ENQUÊTE PUBLIQUE BUS EXPRESS PREALABLE A LA DECLARATION D'UTILITE PUBLIQUE EMPORTANT MISE EN COMPATIBILITE DU PLU

PROCES-VERBAL DES CONTRIBUTIONS AVEC REPONSES DE LA MAITRISE D'OUVRAGE

COMMUNES DE BORDEAUX • GRADIGNAN • TALENCE • VILLENAVE D'ORNON

PROCÈS VERBAL de SYNTHÈSE

5- Réduction d'EBC

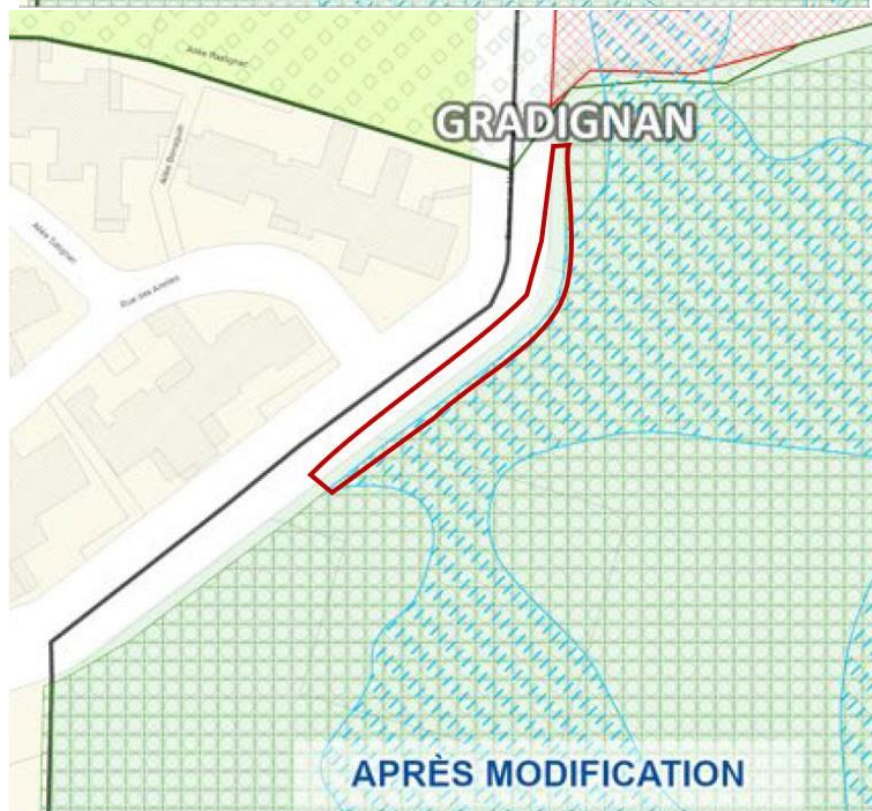
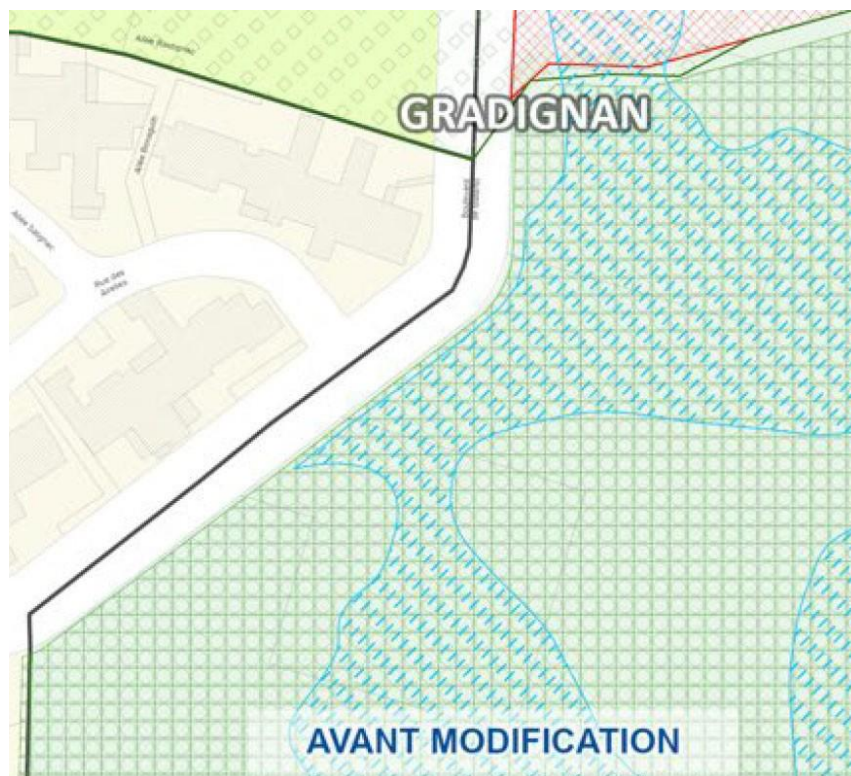
Réduction d'Espace Boisé Classé (EBC) : sur la commune de Gradignan, une réduction de 577 m² d'EBC a été réalisée afin de permettre la création d'une piste cyclable accompagnée d'une bande tampon de 4 mètres.

Le plan « avant » - « après » du dossier ne permet pas de distinguer où se situe cet EBC réduit ; Certes, l'échelle ne permet pas de le faire figurer de façon lisible mais pouvez-vous fournir un plan où il est possible de localiser cet EBC en l'entourant par exemple ?

Réponse du Maître d'ouvrage
